有關 A/YL-PH/980 規劃申請補充資料

Fw: New site 4118c-有關元朗八鄉橫台山芝蔴嶺發射站高度限制事宜

4118c Wang Toi Shan DD111 Lot 2900

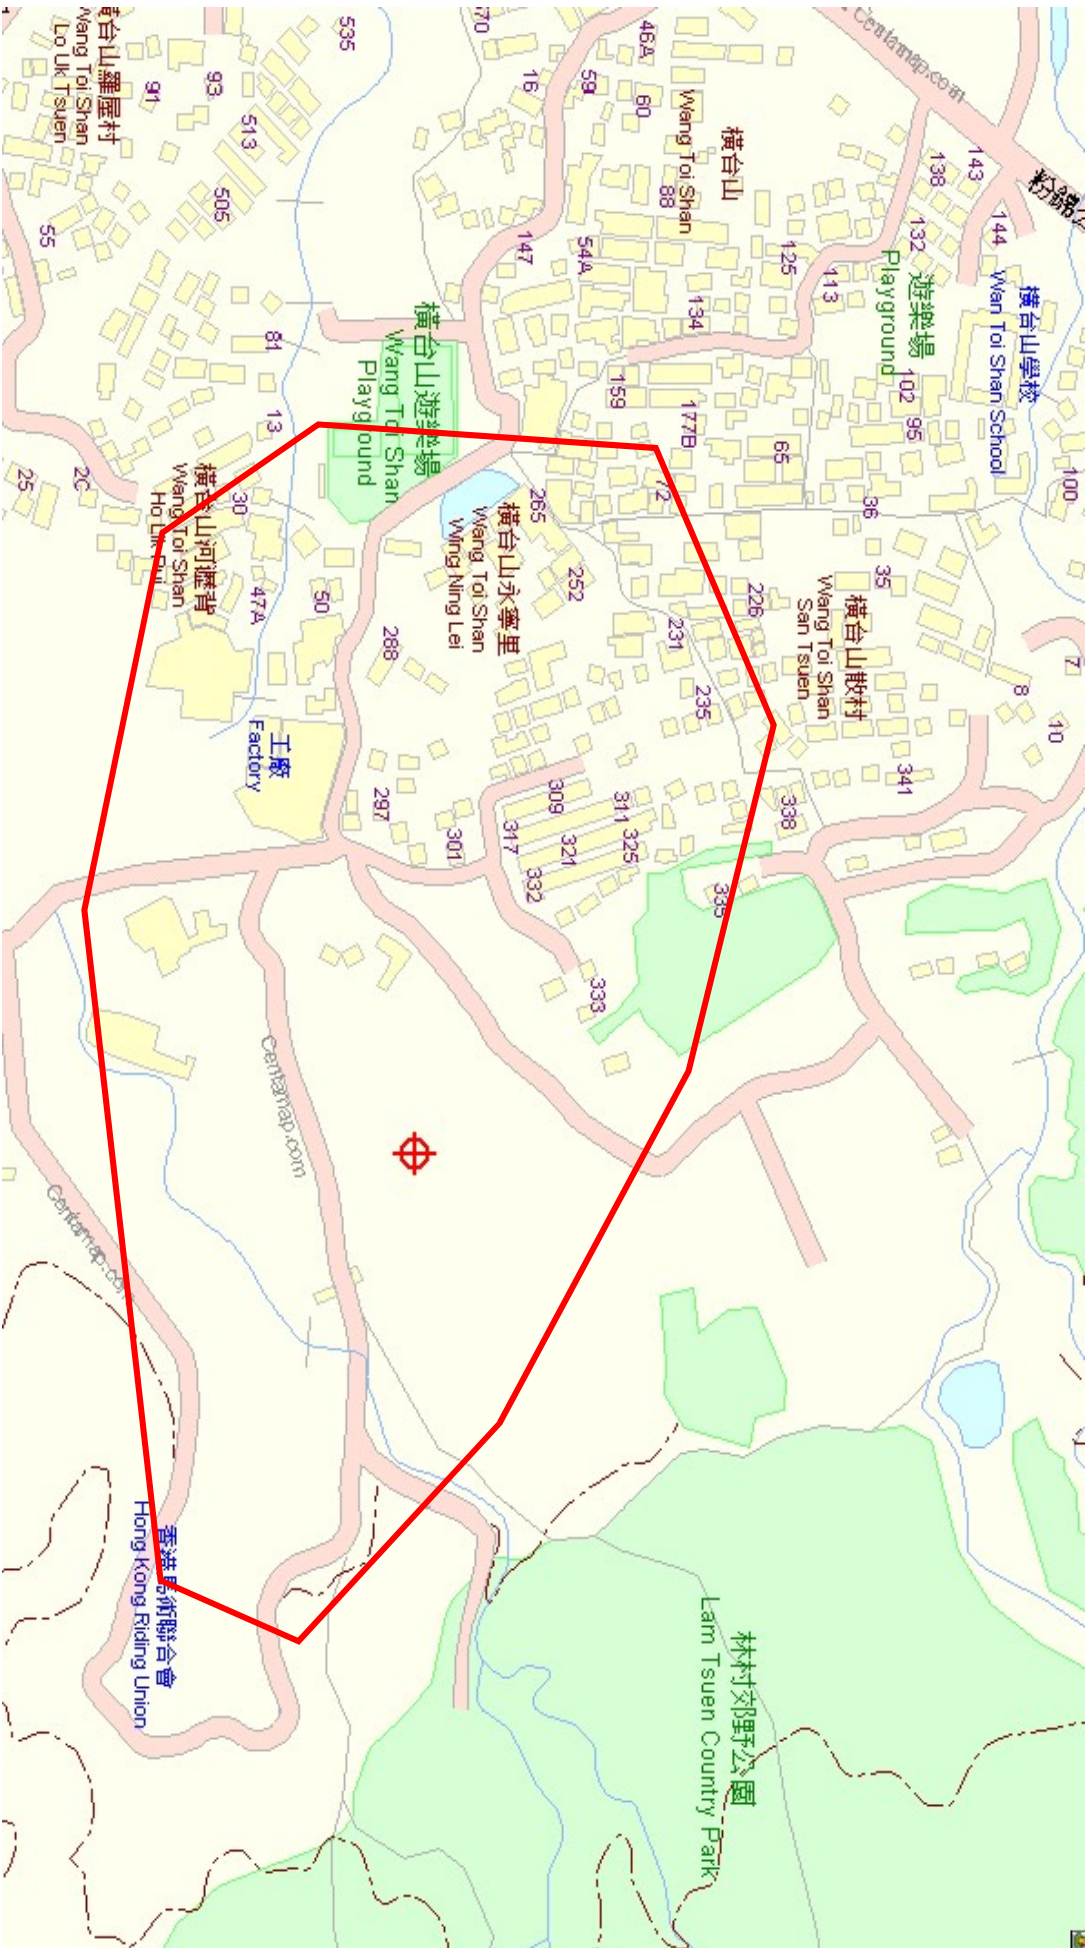
This attachment can be explained that why we need a pole reach to 15m .

1. 澄清申請地點內無線電發射器及鋼架天線柱的高度需要約 15 米的原因，電訊商表示如果天線柱的高度太低，所有電訊訊號都會被周圍的樹木、山坡和構築物阻擋，加上電訊收發覆蓋範圍的必要，因此需要無線電發射器及鋼架天線柱的高度約 15 米。
2. 澄清一般的無線電發射器及鋼架天線柱高度約 15 至 20 米。
3. 澄清 15 米高度無線電發射器天線柱的電訊覆蓋面積範圍大約 15 萬平方米。
